SERVICE INFO – INA 0117

Napenjalna ročica 534 0325 10 Izboljšane oznake

Št. dela: 534 0325 10

Slika 4: Levo: prejšnja vijaka M8 x 40 mm.
Desno: nova vijaka M8 x 30 mm.

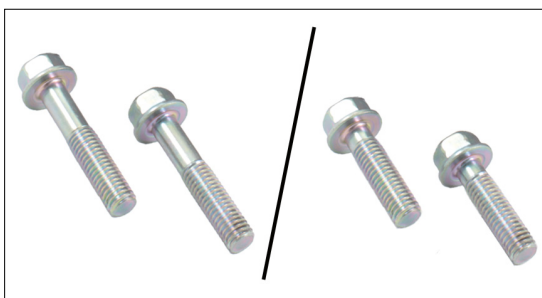
Zaradi spremenjenih dimenzij pritrditvenih mest je spremenjena tudi dolžina pritrtilnih vijakov. Pri spremenjeni napenjalni ročici ni mogoče uporabljati vijakov M8 x 40 mm kot pri prejšnji izvedbi. Nadomestiti ju je treba s priloženima vijakoma M8 x 30 mm (slika 4).

Zelo pomembno je, da pri namestitvi spremenjene napenjalne ročice uporabite priložena vijaka.

Slika 3: Levo: prejšnja izvedba s širokima pritrditvenima mestoma.
Desno: nova izvedba z ozkima pritrditvenima mestoma.

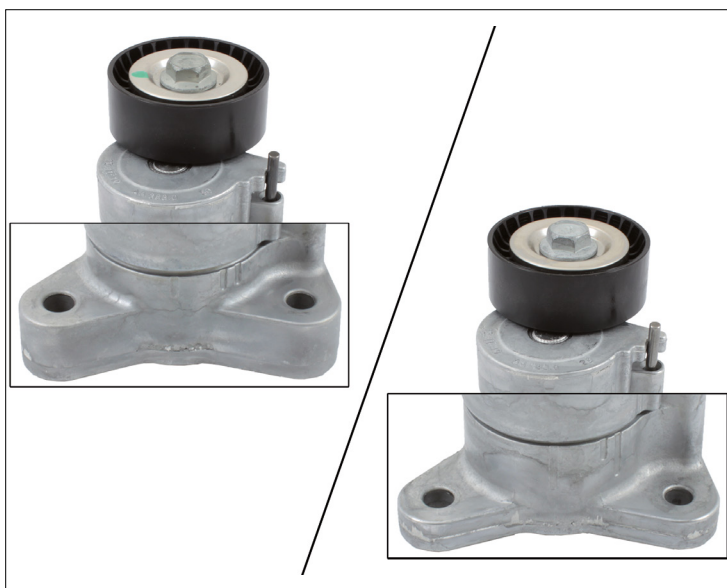
Poleg tega sta pri novi izvedbi pritrditveni mesti za 10 mm ožji od pritrditvenih mest prejšnje izvedbe. Pri spremenjeni izvedbi je širina pritrditvenih mest 12 mm (slika 3, desno); pri prejšnji izvedbi je znašala 22 mm (slika 3, levo).
